**Forum mondial de l'harmonisation des Règlements  
concernant les véhicules****185<sup>e</sup> session**

**Accord de 1958 :****Examen de projets d'amendements à des Règlements ONU existants,  
soumis par le GRSP****Proposition de complément 11 à la version initiale  
du Règlement ONU n° 129 (Systèmes améliorés  
de retenue pour enfants)****Communication du Groupe de travail de la sécurité passive\***

Figure 3  
Distance minimale pour l'essai de choc latéral

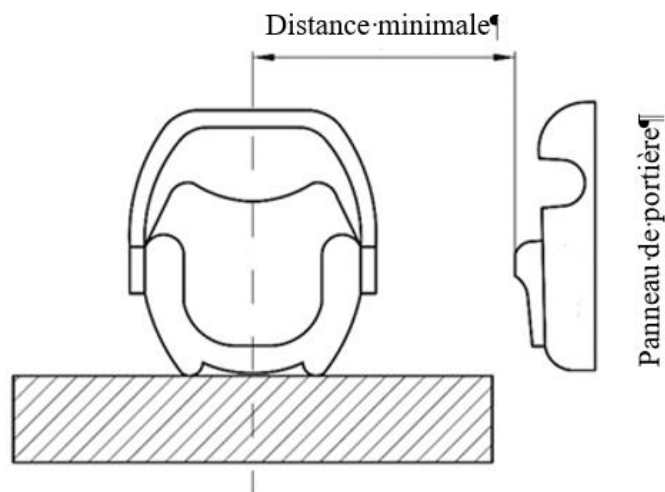
Pour chaque essai, la position initiale du panneau de portière utilisé pour l'essai de choc latéral par rapport à la banquette d'essai doit être réglée compte tenu de la distance minimale entre le panneau et le centre de la place assise, comme indiqué à la figure 3 ;
